ACUERDO de 27 de marzo de 2026, del Pleno del Ayuntamiento de Huerta de Rey (Burgos), por el que se aprueba definitivamente la modificación puntual de las Normas Urbanísticas Municipales, modificación de límites del área de actuación aislada AA-UN 3. Expte.: 245/2025.

MODIFICACIÓN PUNTUAL DE LAS NUM DE HUERTA DE REY (BURGOS).
II MODIFICACIÓN DE LOS LÍMITES DEL ÁREA DE ACTUACIÓN AISLADA AA-UN 3 (HUERTA DE REY)

MEMORIA

2.2. DESCRIPCIÓN DE LA MODIFICACIÓN PROPUESTA

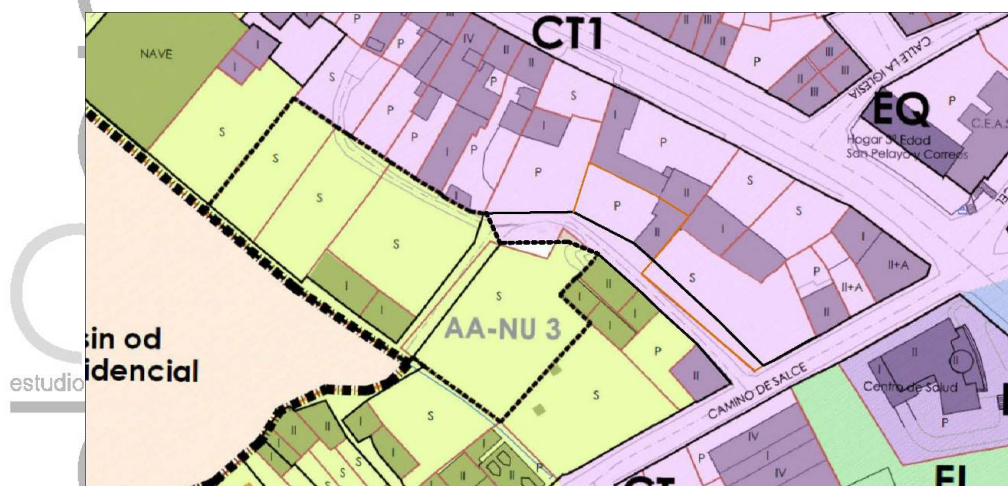
Se propone mediante este documento **la modificación de los límites de la actuación aislada AA-NU3**, procediendo a excluir la zona correspondiente a la ordenanza CT1, grafiada en el Plano PO3.2. en color morado, es decir tanto la parcela 1023721VM7312S0001OU, como la zona correspondiente al vial incluido en este ámbito hasta el punto en el que le permite el acceso, no sólo a esta sino también a la parcela 1023708VM7312S0001GU colindante que no pertenece al ámbito de la AA-NU3 y sin embargo no posee acceso más que por el citado vial.

En total se restan del área de actuación 807,66m²: 497,43m² de vial y 310.23m² correspondientes a la parcela 1023721VM7312S0001OU.

El nuevo ámbito propuesto para dicha actuación aislada quedaría por tanto como sigue:

2.6. IDENTIFICACIÓN PORMENORIZADA DE LA MODIFICACIÓN: ESTADO ACTUAL Y PROPUESTO.

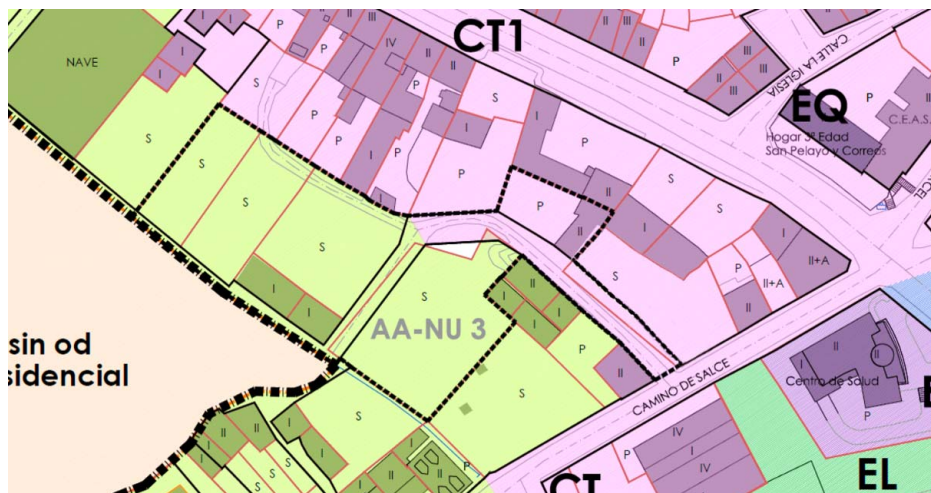
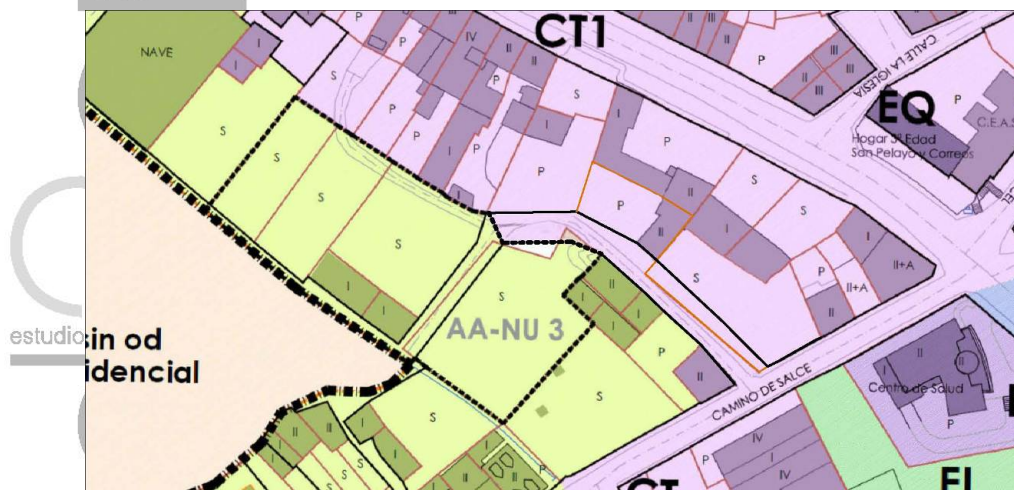
En el plano de ordenación PO3.2. de la Modificación de las NUM se vuelve a modificar el límite del área de la actuación aislada AA NU3

ESTADO ACTUAL

ESTADO PROPUESTO

Así y tras excluir la superficie neta de parcela la AA-NU3 y la superficie de vial pasará a tener 3034,98m2 de superficie.

MODIFICACIÓN LÍMITES AA-NU3
PLANO DE ORDENACIÓN NUM PO.3.2.

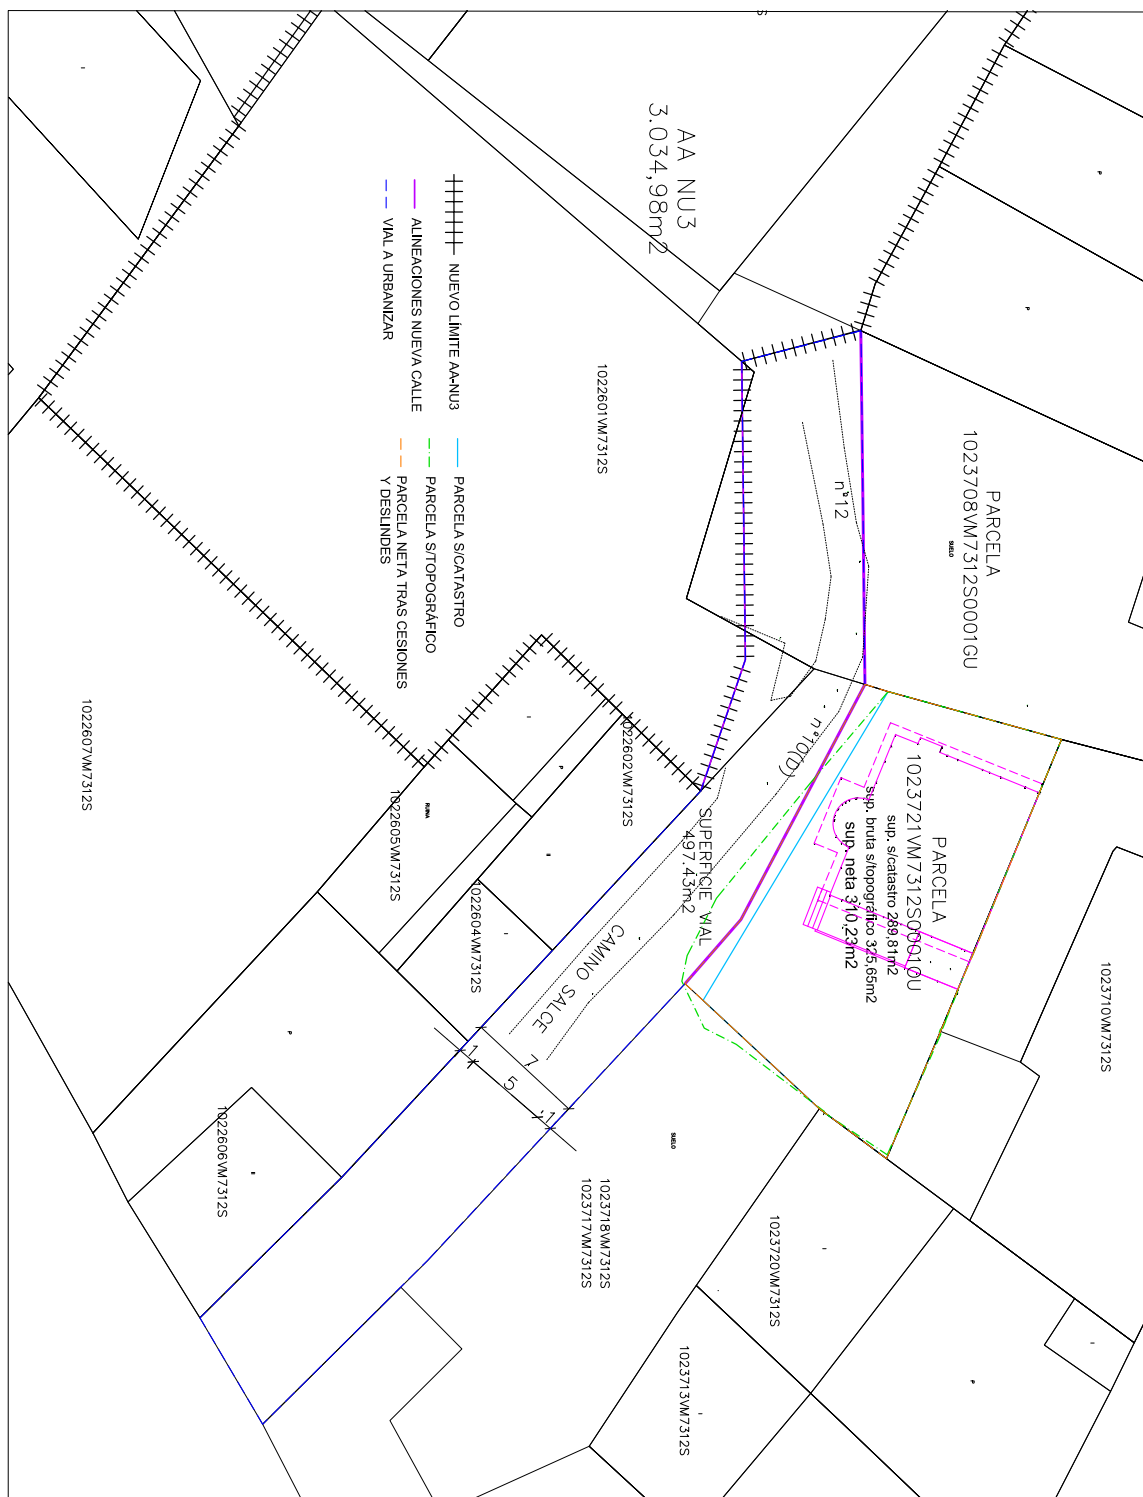
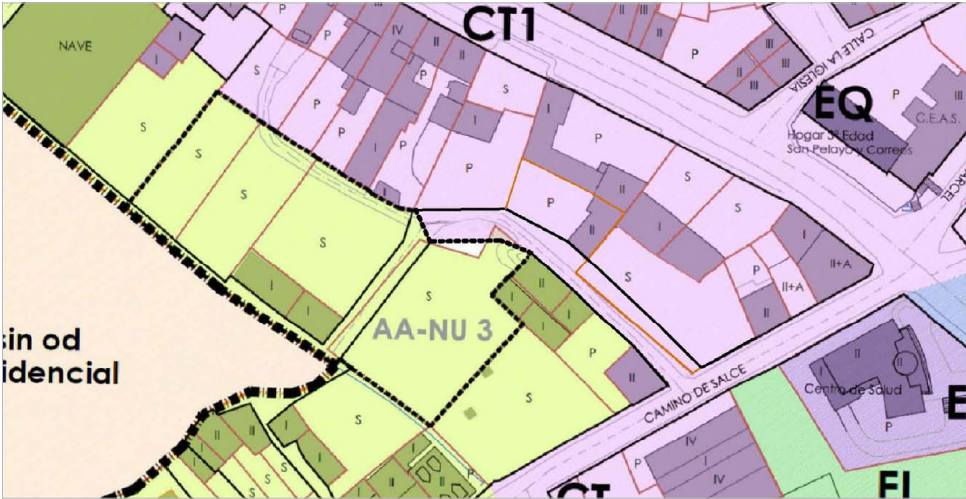
ESTADO ACTUAL AA-NU3 PO.3.2. I MODIFICACIÓN NUM

ESTADO PROPUESTO AA-NU3 PO.3.2. II MODIFICACIÓN NUM
pasará a tener 3,034,98m2 de superficie.
